Compte-rendu

Comité scientifique permanent « Produits sanguins labiles - Donneurs de sang »

Séance du 24 juin 2026

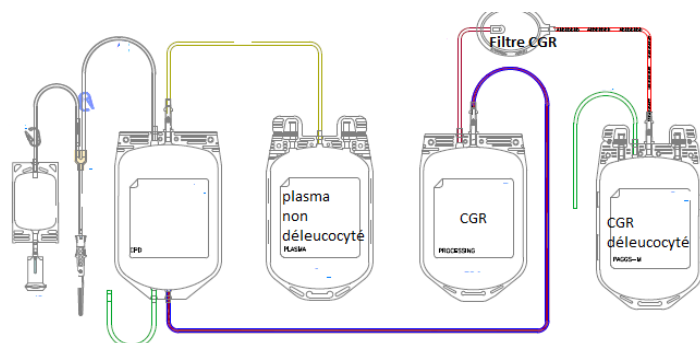
Afin de vérifier que les plasmas obtenus sur les deux DMU, lorsqu'ils ne sont pas filtrés sont conformes à la norme applicable au PPF concernant le taux de leucocytes résiduels ($\leq 1,0 \cdot 10^8/L$), l'EFS a réalisé une étude préliminaire sur 4 ETS avec les deux DMU (PQT4030 et NPT610A) et trois presses différentes.

L'étude menée sur de petits effectifs conduit à des résultats globalement satisfaisants.

La mise en œuvre de cette filière nécessitera une qualification initiale de chacun des 4 ETS sur 30 prélèvements (contrôle des paramètres réglementaires applicables au PPF : volume, FVIII, protéines totales, leucocytes) suivi du plan d'échantillonnage de routine (CQI des paramètres réglementaires).

Les résultats obtenus sur les 120 plasmas issus de la qualification initiale des 4 ETS ainsi que les résultats issus du CQI permettront d'évaluer cette nouvelle filière de production du PPF à partir de sang total prélevé sur dispositifs quintuples (TAB) mais non filtré. Un dossier devra être soumis à l'ANSM.
